Endelig rapport – Inspektion af handicaptilgængeligheden den 27. april 2015 på læreruddannelsen på University College Nordjylland

30-09-2015

Den 27. april 2015 foretog Folketingets Ombudsmand en tilgængelighedsinspektion af læreruddannelsen på University College Nordjylland (herefter "UCN"). Læreruddannelsen på UCN ligger på Skolevangen 45 i Hjørring.

Elevator

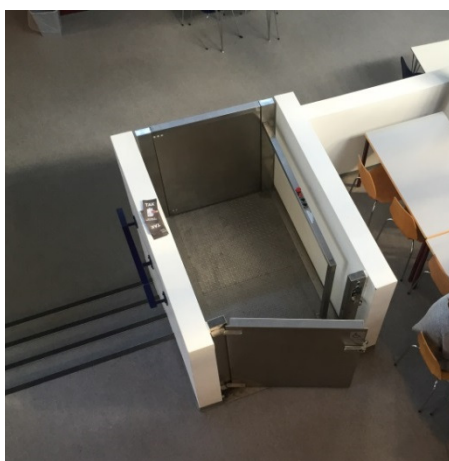
Besøgsholdet inspicerede elevatorerne foran festsalen, ved den sekundære udgang ud mod Skolevangen og ved idrætssalen. Alle elevatorer er af en god størrelse og virker stabile. Betjeningsknapper sidder lidt for højt i forhold til de nuværende standarder og kan derfor være svære at nå for personer af lav højde og personer i kørestol. Kun en af elevatorerne har taktile betjeningsknapper, og ingen af elevatorerne har en stemme, der fortæller, hvilken etage man er på. Dette kan besværliggøre betjeningen af elevatorer for bl.a. synshandicappede.

Besøgsholdet anbefalede at overveje handicaptilgængelighed ved en eventuel fremtidig renovering af elevatorerne. Der kan i den forbindelse hentes inspiration i SBI's tjekliste om elevatorer, hvis regler gælder for elevatorer omfattet af bygningsreglementet fra 2010. Det fremgår heraf, at mindst én elevator skal udformes i henhold til standarden DS/EN 81-70 (Dansk Standard, 2003c). Det betyder bl.a., at betjeningsknapper skal være følbare, at tal og bogstaver for etager skal kunne ses og føles, at det kan høres og føles, når knapper aktiveres, og at en stemme oplyser hvilken etage, der stoppes på. Det fremgår også af standarden, at etageknapper og anden betjening indvendigt skal sidde i højden 0,9 – 1,1 m (højest 1,2 m) samt i en afstand fra indvendige hjørner på mindst 0,4 m.

Svingdør

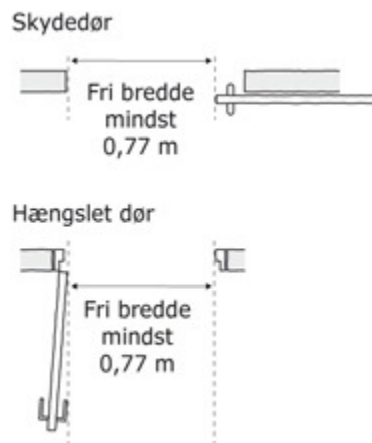
Vejledning til stk. 3 indeholder også følgende tegning:

Der er ikke en dør umiddelbart ved siden af svingdøren. Længere nede i bygningen er der udgang gennem en almindelig dør. Udgangen fører dog ud til et ubefæstet græsareal.

Det fremgår, at det har været tanken, at svingdøren skal være anvendelig også for handicappede. Svingdøren har således en knap med et handicapikon. Aktiveres knappen, sættes svingdørens hastighed ned. Svingdøren kan imidlertid ikke benyttes af bl.a. kørestolsbrugere, da den har for lille en diameter til, at en kørestol kan passere.

I den foreløbige rapport bad jeg om oplysninger om, hvilke overvejelser om svingdørens handicaptilgængelighed ledelsen har gjort sig i anledning af besøgsholdets observationer.

”UCN har bedt rådgiveren, der har beskrevet den udførte løsning, der er projekteret under BR 08, om at fremkomme med løsningsforslag, der tilgodeser, at svingdøren kan benyttes af en kørestolsbruger. Tidsperspektivet er inden udgangen af oktober måned 2015.”

Jeg har noteret mig det oplyste. Jeg beder om at modtage oplysning om den valgte løsning, når den foreligger, og tidsperspektivet for udførelsen heraf.

Fysiklokalet

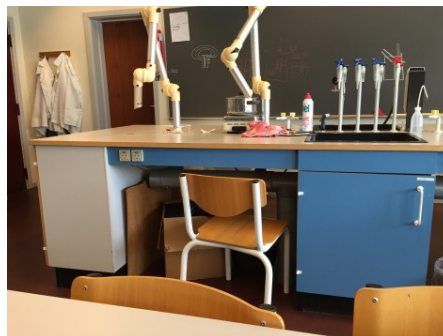
Fysiklokalet er møbleret med både almindelige skoleborde og arbejdsborde med instrumenter på. Højden på de almindelige borde er 75 cm, og arbejdsbordene har en højde på 90 cm. Under de høje arbejdsborde er der enkelte steder skabe.

Besøgsholdet bemærkede under inspektionen, at lokalet ikke er indrettet handicaptilgængeligt og anbefalede, at handicaptilgængelighed inddrages i planlægningen, når lokalet skal renoveres. Besøgsholdet gjorde i den forbindelse opmærksom på Universitets- og Bygningsstyrelsens tilgængelighedsstandard for undervisningsbyggeri, som bl.a. indeholder en tjekliste for indretningen af
